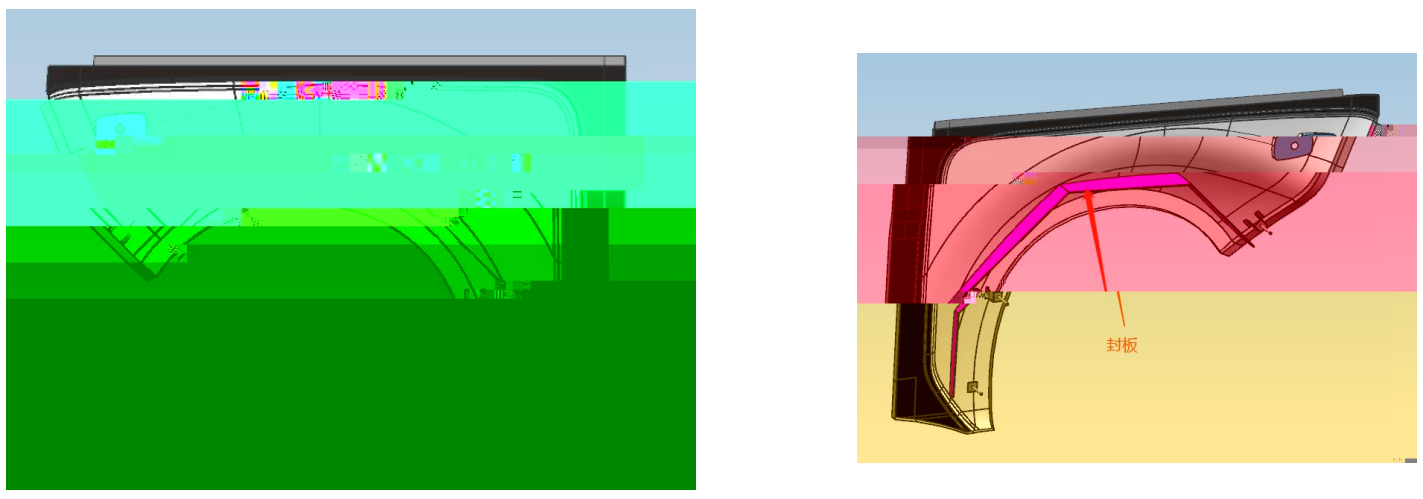
1 侧窗止口影响脱模可以考虑取消

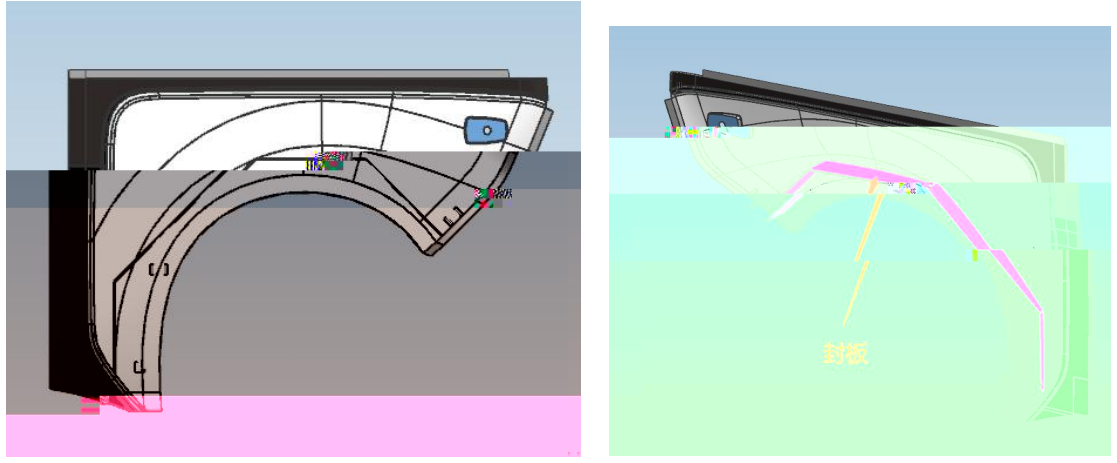
1 侧窗止口若影响脱模可以考虑取消
